DODATEK č. 1
KE SMLOUVĚ O DÍLO č. objednatele 2020-0135/OR
ze dne 25.02.2020

„Bezbariérové úpravy Školní jídelny Děčín IV, Jungmannova 640/3“

Předmět dodatku

PŮDORYS

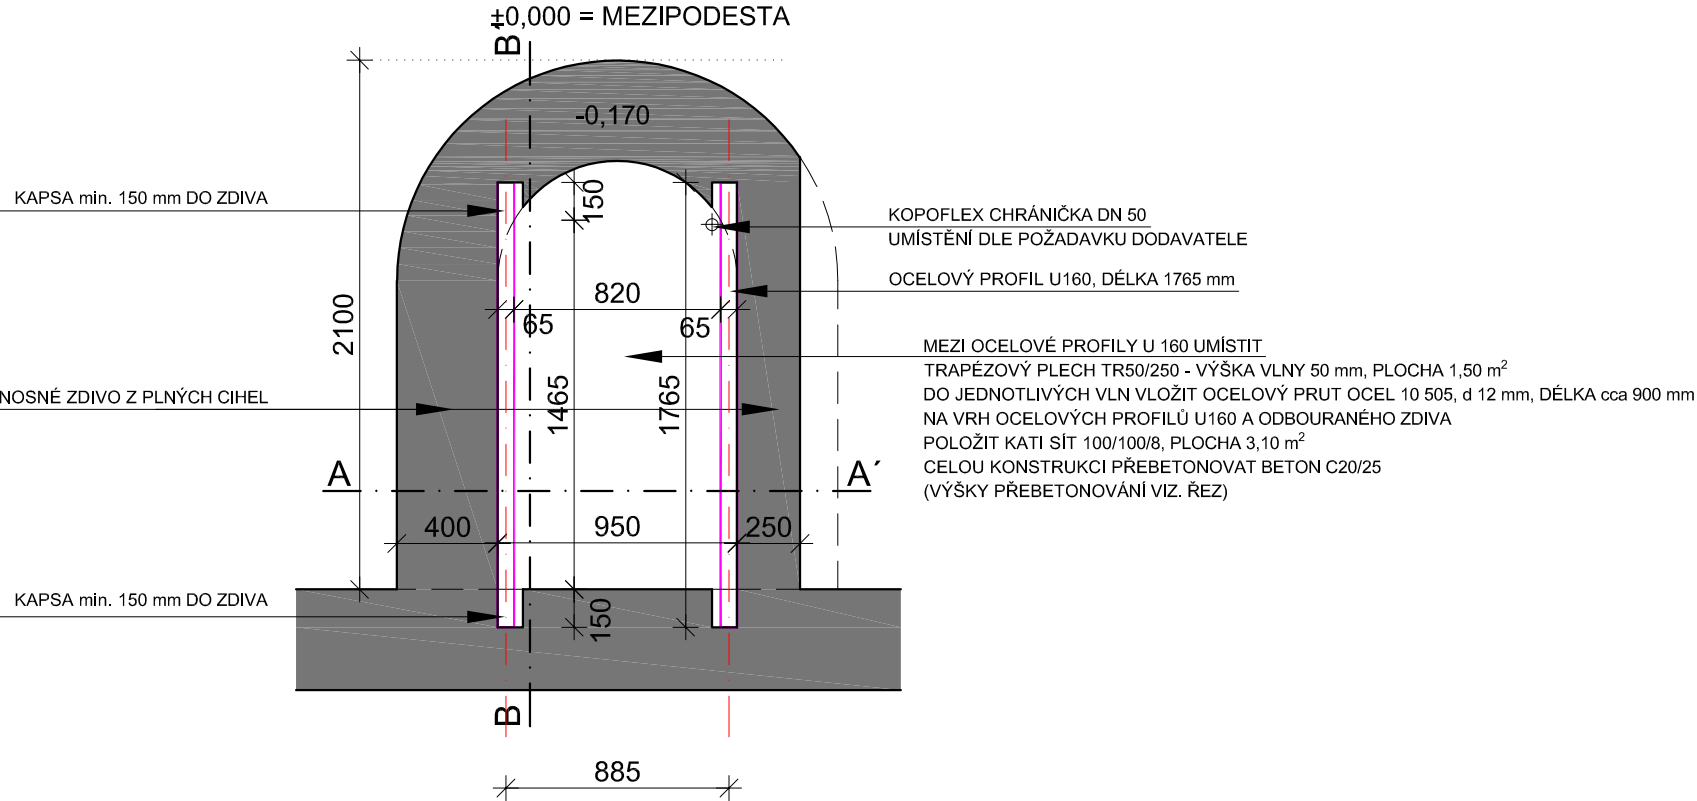
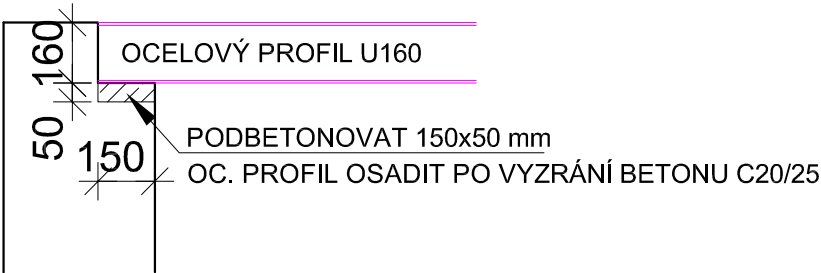
- STAVEBNÍ ÚPRAVA STROPU, DLE SKUTEČNÉHO PROVEDENÍ SOUČASNÉHO STROPU V MÍSTĚ OSAZENÍ ZDVÍŽE
- PŮVODNÍ STROP Z DŮVODŮ POŽADAVKU DODAVATELE ZDVÍŽE ODSTRANĚN A NAVRŽEN NOVÝ

Beton C 20/25				
Označení	plocha (m2)	výška (m)		objem (m ³)
1 - přebetonávka	3,1	0,05		0,155
2	1,5	0,16		0,24
Celkem				0,395

Trapézový plech				
Označení	plocha (m2)	výška (m)		plocha (m2)
TR50/250	1,5			1,5
Celkem				1,5

Ocel - kari síť				
Označení	plocha (m2)	výška (m)		plocha (m2)
Kari síť 100/100/8	3,1			3,1

Ocel - prut 10505				
Označení	průměr (12 mm)	délka (mm)	počet (ks)	
Prut	12	900	6	
U160		1765	2

PŘÍČNÝ ŘEZ A-A' - STÁVAJÍCÍ

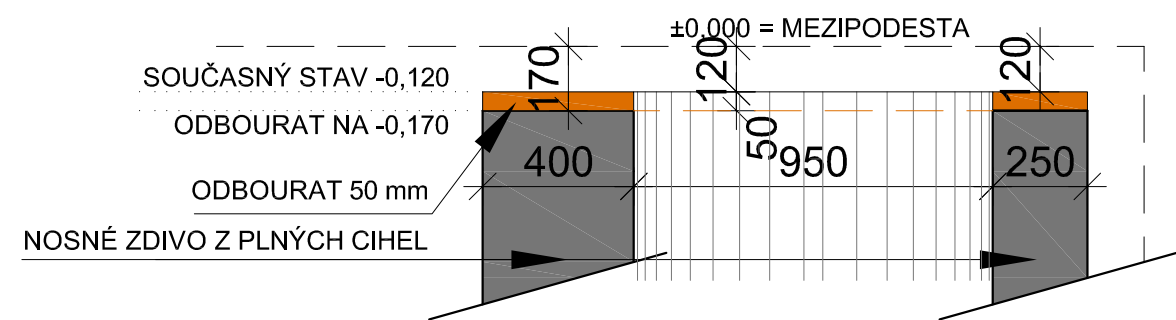
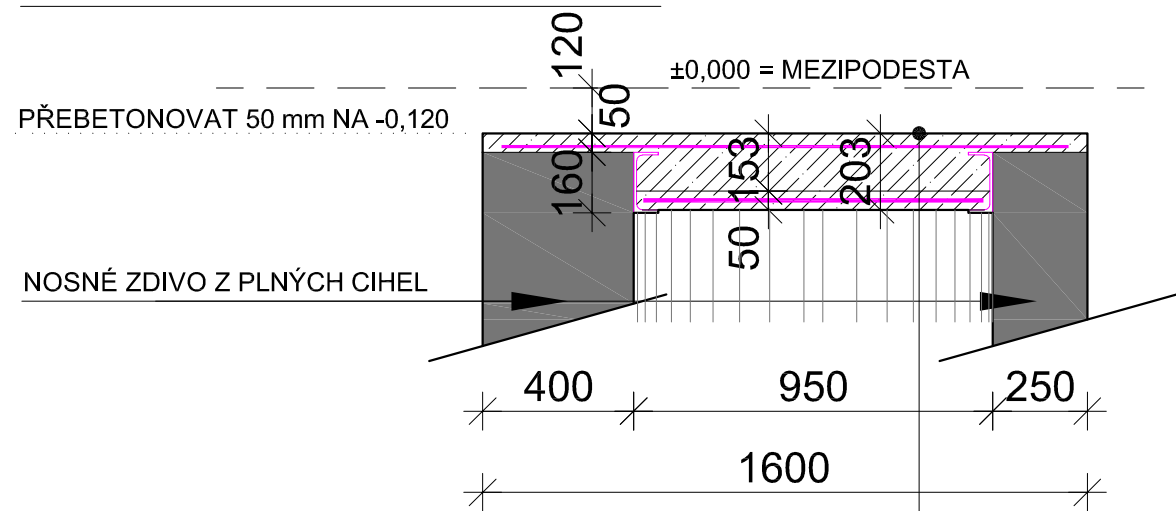
- STAVEBNÍ ÚPRAVA STROPU, DLE SKUTEČNÉHO PROVEDENÍ SOUČASNÉHO STROPU V MÍSTĚ OSAZENÍ ZDVIŽE
- PŮVODNÍ STROP Z DŮVODŮ POŽADAVKU DODAVATELE ZDVIŽE ODSTRANĚN A NAVRŽEN NOVÝ

50 mm BETONOVÁ VRSTVA BETON C20/25, PŘETÁHNOUT NA NOSNÉ ZDIVO DO BET. VRSTVY VLOŽIT KARI SÍŤ 100/100/8
160 mm OCELOVÝ PROFIL U160, ULOŽEN DO KAPES VE ZDIVU NA SPODNÍ PŘÍRUBU PROFILU VLOŽIT TRAPÉZOVÝ PLECH TR50/250 - VÝŠKA VLNY 50 mm DO VLN VLOŽIT PRUT OCEL 10 505, d12 mm CELÉ PŘEBETONOVAT BETON C 20/25

PODÉLNÝ ŘEZ B-B' - STÁVAJÍCÍ

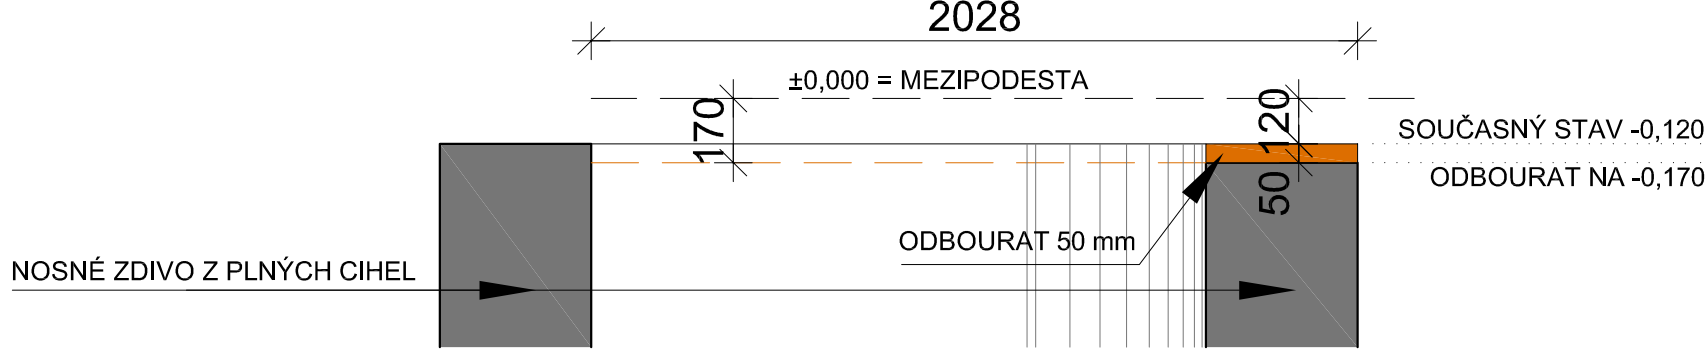
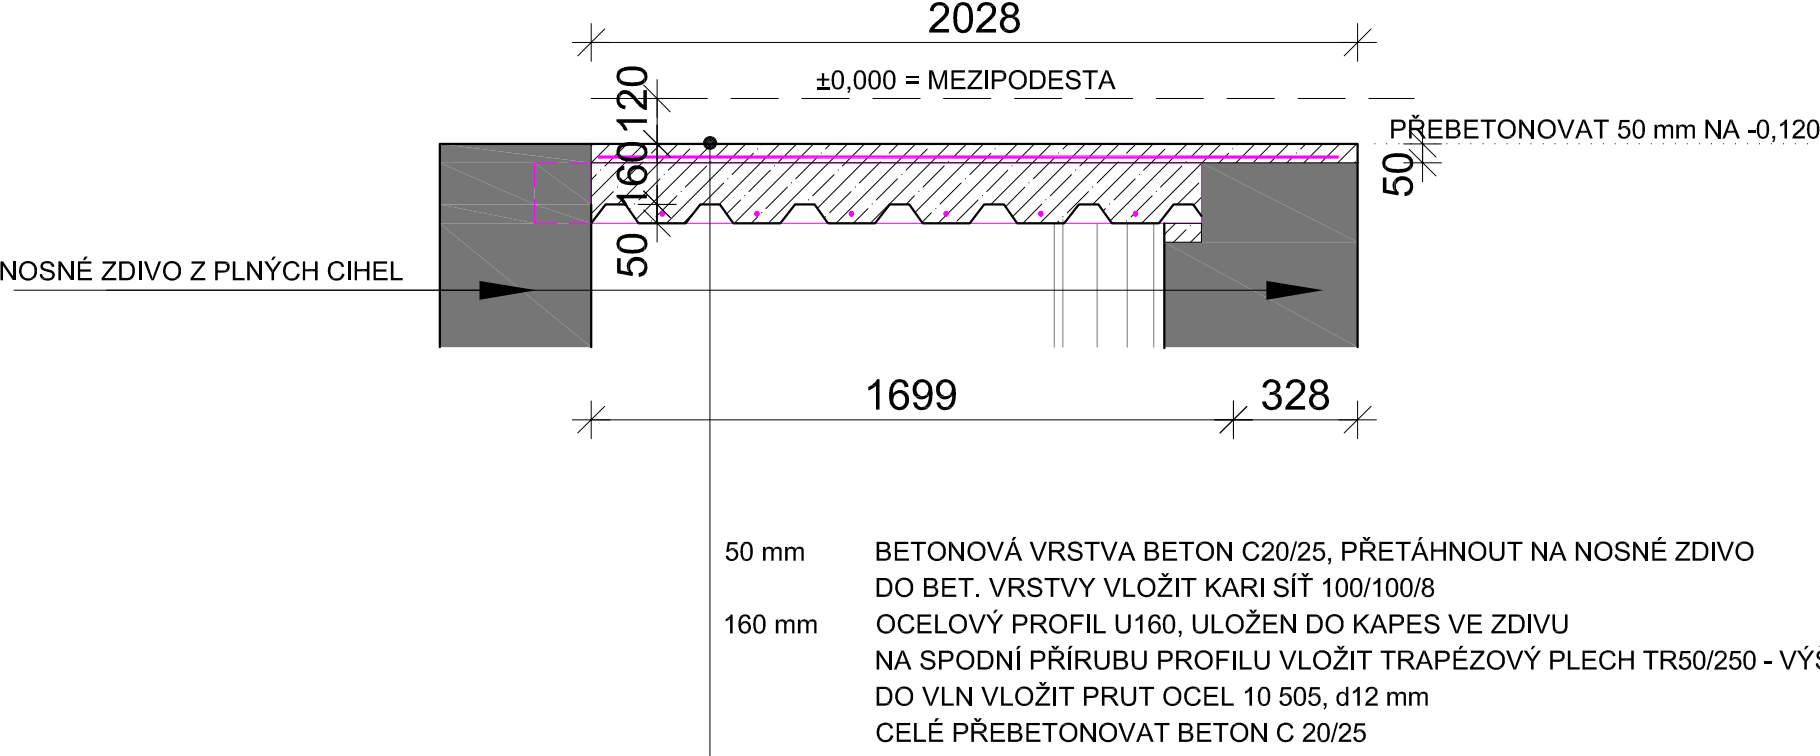
- STAVEBNÍ ÚPRAVA STROPU, DLE SKUTEČNÉHO PROVEDENÍ SOUČASNÉHO STROPU V MÍSTĚ OSAZENÍ ZDVIŽE
- PŮVODNÍ STROP Z DŮVODŮ POŽADAVKU DODAVATELE ZDVIŽE ODSTRANĚN A NAVRŽEN NOVÝ
